CONCOURS D'IDÉES POUR L'AMÉNAGEMENT DE LA PLACE DES NATIONS, A GENÈVE

Extrait du rapport du jury

1^{er} prix : projet « 00.007 », M. *André Gutton*, professeur à l'École nationale supérieure des Beaux-Arts et à l'Institut d'urbanisme de l'Université de Paris. Collaborateur : M. *Yves Roynard*.

2^e prix : projet « 12.312 », M. Rainer Schell, architecte, à Wiesbaden.

Axonométrie de l'ensemble de la composition.

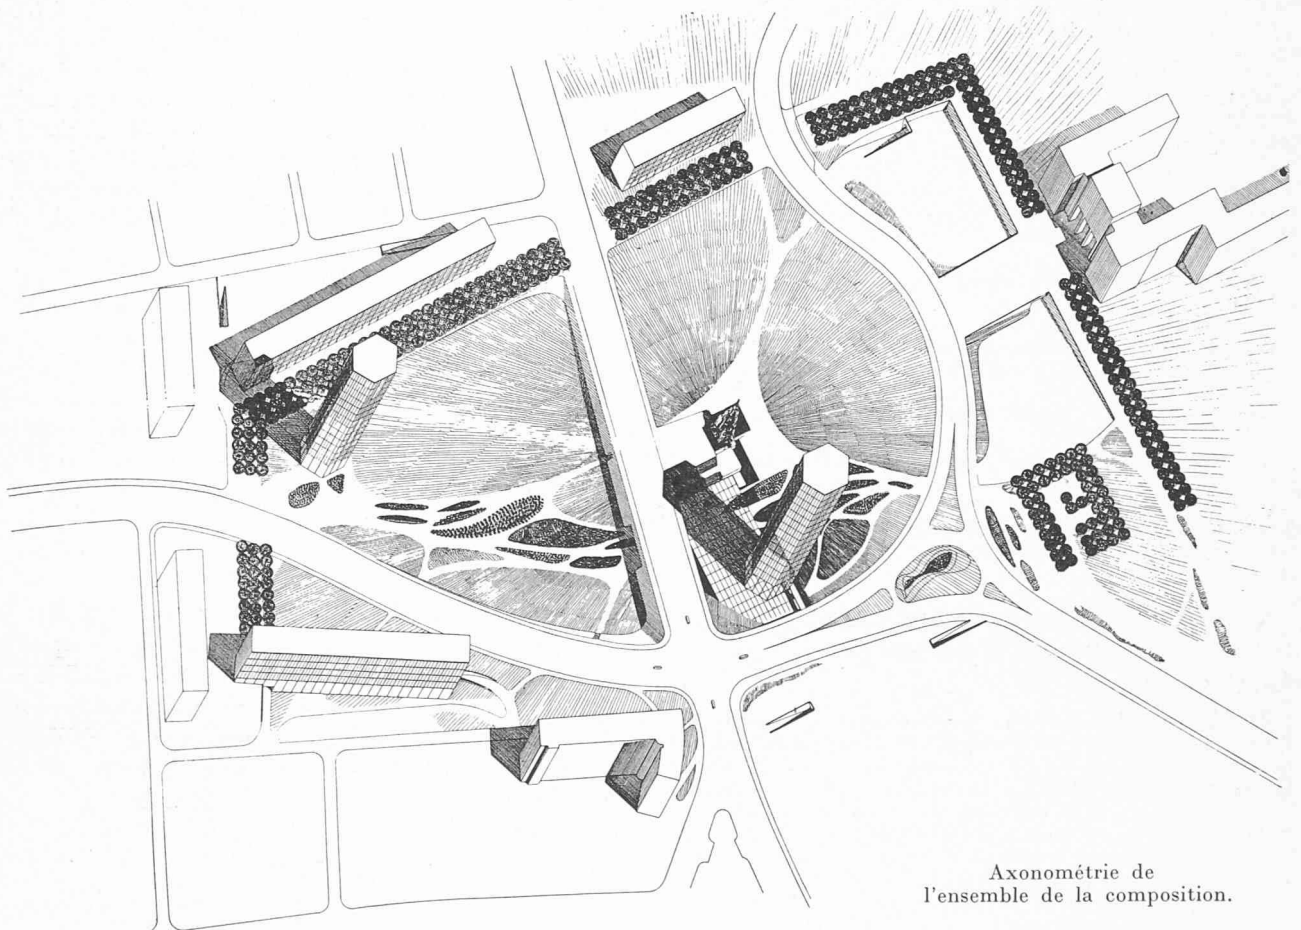
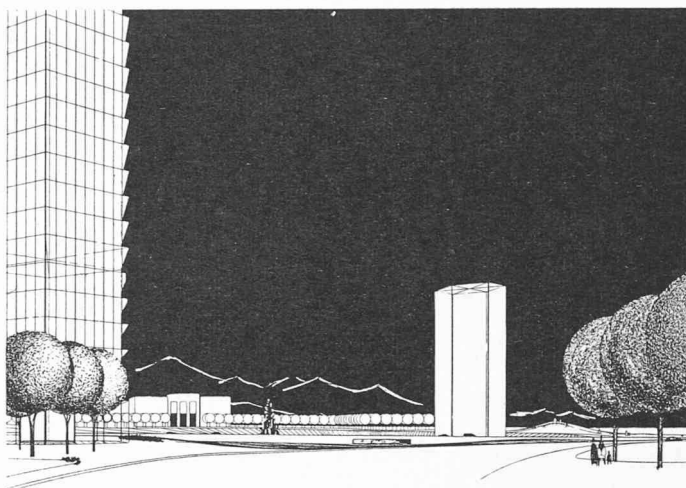
Projet d'une très grande ampleur de composition qui utilise au maximum l'espace disponible en inscrivant l'ensemble de la place dans l'ambiance de verdure où se situe le Palais des Nations. La netteté de l'ordonnance des volumes et la très grande sensibilité avec laquelle ils sont équilibrés contribuent à la dignité de la vision.

Sauf en ce qui concerne les emplacements de parking à l'entrée du Secrétariat du Palais des Nations, trop exposés à la vue du public, l'heureuse répartition des zones de verdure et de plantations contribue à l'harmonie de l'ensemble.

Toutefois, l'auteur n'a peut-être pas suffisamment tenu compte de l'inscription de sa composition dans la partie ouest du quartier.

Sauf en ce qui concerne la route de Ferney, l'auteur a recherché avec beaucoup de souplesse à utiliser le tracé des artères comme un élément de sa composition, en déplaçant les carrefours de circulation en bordure de la place ; le fonctionnement de ces derniers reste toutefois aléatoire. Les débouchés des véhicules provenant du Secrétariat et des parkings du Palais des Nations sur l'avenue de la Paix sont défectueux.

La recherche d'une circulation des piétons au centre de la place, indépendante du trafic routier, a retenu à juste titre l'attention de l'auteur du projet, mais le passage sous la route de Ferney n'est pas résolu de manière très heureuse.

Le motif décoratif central est de juste proportion et s'inscrit heureusement dans l'ensemble, mais son détail est contestable.

Axonométrie de l'ensemble de la composition.

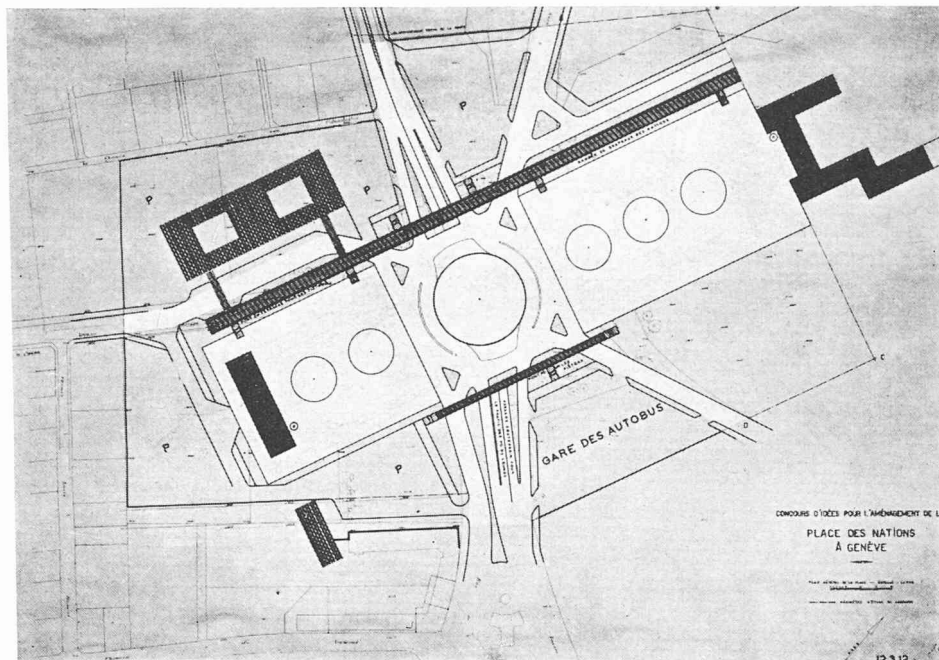
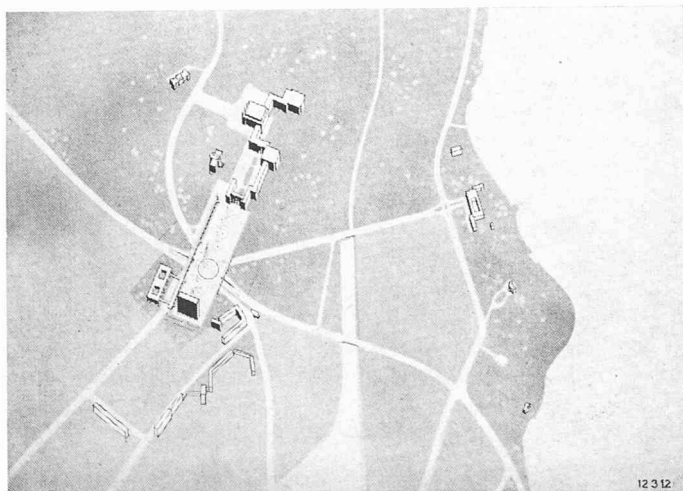
Projet d'une extrême sobriété et d'une grande rigueur de composition, affirmant avec beaucoup de force l'idée de la mise en valeur du Palais des Nations qui est conçu comme élément essentiel de la place.

Le caractère monumental de la place a été obtenu par un tracé d'une heureuse simplicité et d'une réelle noblesse d'expression qui est soulignée par le jeu des volumes.

En revanche, pour obtenir cette vision, l'auteur a quelque peu sacrifié l'inscription de la place dans la partie urbaine du quartier.

Le problème de la circulation a été traité d'une manière assez sommaire. Le système repose sur un giratoire à quatre carrefours sur lesquels ont été détournées les artères du nœud de circulation ; il crée des difficultés nouvelles sans apporter d'amélioration sensible sur l'état actuel.

Les accès des véhicules au portique de l'entrée du secrétariat ne sont pas résolus.

Le régime de parking et des transports en commun est rudimentaire.
